**MARIJAMPOLĖS SAVIVALDYBĖS ADMINISTRACIJA**

**DĖL GAUTŲ RAŠYTINIŲ PAKLAUSIMŲ**

Marijampolės savivaldybės administracija (toliau – Perkančioji organizacija) atviro (supaprastinto) konkurso būdu vykdo mokslo paskirties pastato (mokyklos) Mokolų g. 61-1, kapitalinio remonto darbų pirkimą (toliau – Pirkimas). Skelbimas apie Pirkimą 2025 m. gruodžio 16 d. paskelbtas Centrinėje viešųjų pirkimų informacinėje sistemoje <https://viesiejipirkimai.lt> (toliau – CVP IS), Pirkimo Nr. 5895143.

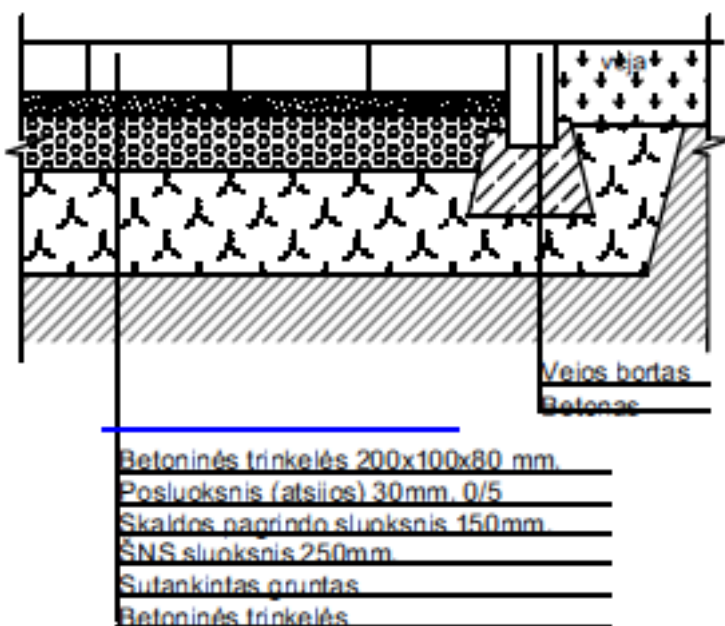
**1. Klausimas.** Pagal patikslintus projektinius SA dalies žiniaraščius ir pirkimo sąlygų priedo Nr.3, 4 punkte „Atsakymai į tiekėjų klausimus“ atsakyme į 13 klausimą teigiama, kad įsirengia apie 100 m<sup>2</sup> akustinės sienos. Pateikite akustinės sienos įrengimo sprendinius (detales). Kaip atsakymo prašome nenurodyti SA dalies techninių specifikacijų punkto „3.2. Gipso kartono pertvaros.“ nes jo 3.2.1. skyriuje „Akustinės sienos įrengimas.“ yra pateikiamas tik Knauf Cleaneo SK plokštės aprašymas, o ne akustinių sienų įrengimo sprendinys.

**Atsakymas į 1 klausimą.** Naujos akustinės sienos neįrengiamos. Patalpose, ant esamų mūrinių sienų numatoma klijuoti minėtą Knauf plokštę. Sprendiniai numatyti aktų salėje ir muzikos kabinete.

**SUTARTINIAI ŽYMĖJIMAI:**

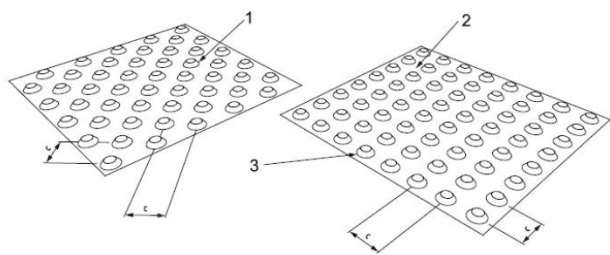
**4. Klausimas.** SP projekto dalyje planuose nurodoma:

560 m<sup>2</sup> trinkelėlių, veja su kalvomis 1075 m<sup>2</sup>, prašome patikslinti trinkelėlių įrengimo kiekius ir vejos su kalvomis kiekius.

**Atsakymas į 4 klausimą.** Kiekiai ir brėžiniai patikslinti.

*Įspėjamųjų paviršių tipai - nupjauti kėlgiai*

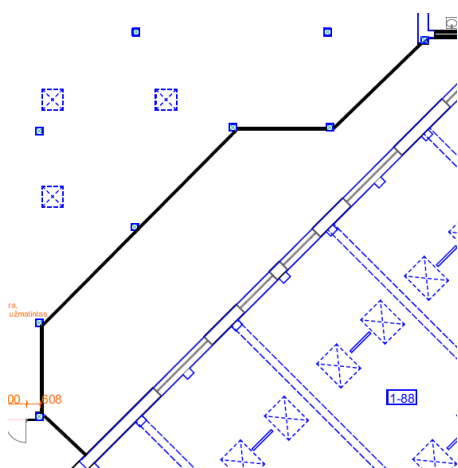
**5. Klausimas.** Konkurse pateiktoje specifikacijoje 9\_M SP TS nurodyta: 3.3.1. Taktilinių paviršių techninės specifikacijos.

Šie darbai į 8\_M SP sąnaudų žiniaraštyje neįtraukti, prašome pateikti 3.3.1. specifikacijoje nurodytų darbų kiekį.

**Atsakymas į 5 klausimą.** Darbai sąnaudų žiniaraštyje yra ir buvo įtraukti. P. 2.3.

Figure 35 — Visual indicator on stairs

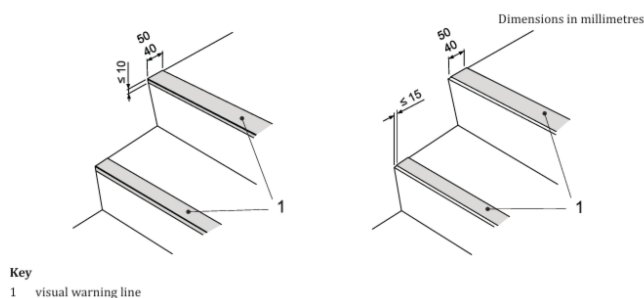
Įrengiant grindų dangas numatyti vaizdinius ir taktilinius įspėjimus. Tarp laiptų aikštelių ir laiptatakio numatyti regimąjį kontrastą, dėmesį atkreipiančią struktūrinę dangą.

Prašome pateikti regimojo kontrasto įrengimo kiekius.

**Atsakymas į 21 klausimą.** Informacija papildyta techninėse specifikacijose ir sąnaudų žiniaraščiuose.

8.4. Rekomenduojamas porankio profilis:

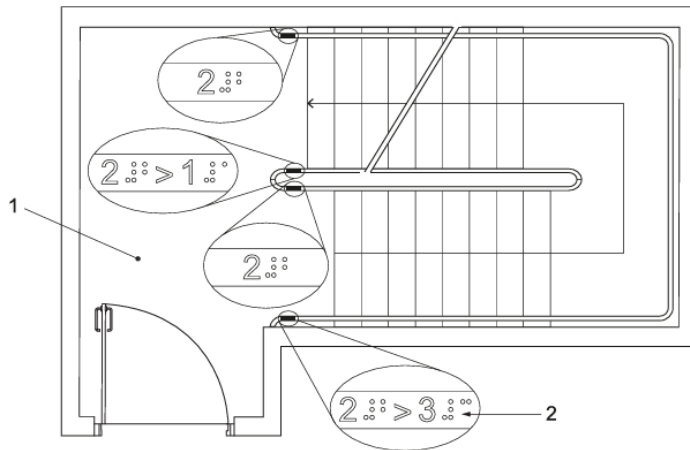
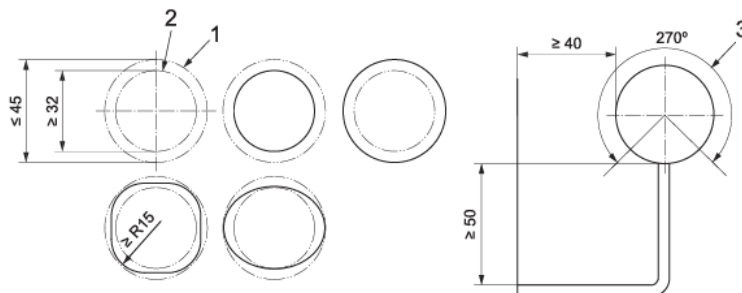
Pagal pateiktus duomenis taip ir nėra aišku ką reikia vertinti ir kokius kiekius, todėl prašome informuoti:

- Ar keičiami metaliniai turėklai laiptinėse, jei taip kiek m ir kuriomis techninėmis specifikacijomis vadovautis
- Kiek m laiptinėse įrengiama naujai prie sienų ŽN porankių kuriomis techninėmis specifikacijomis vadovautis

- Kiek m įrengiama turėklų aplink atriumą kuriomis techninėmis specifikacijomis vadovautis.

**Atsakymas į 22 klausimą.** Informacija papildyta žiniaraščiuose ir techninėse specifikacijose.

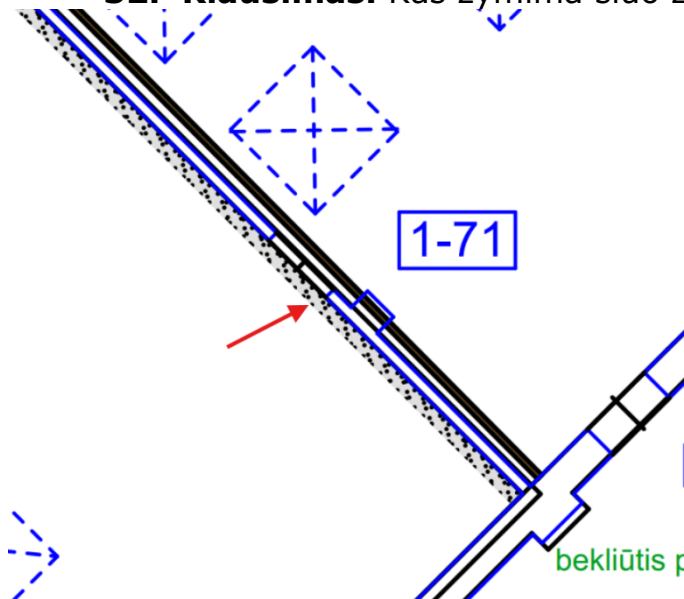
**32. Klausimas.** Kas žymima šiuo žymėjimu?

**Atsakymas į 32 klausimą.** Tai baldinių sprendinių detalė. Statybos rangovui nėra aktuali.
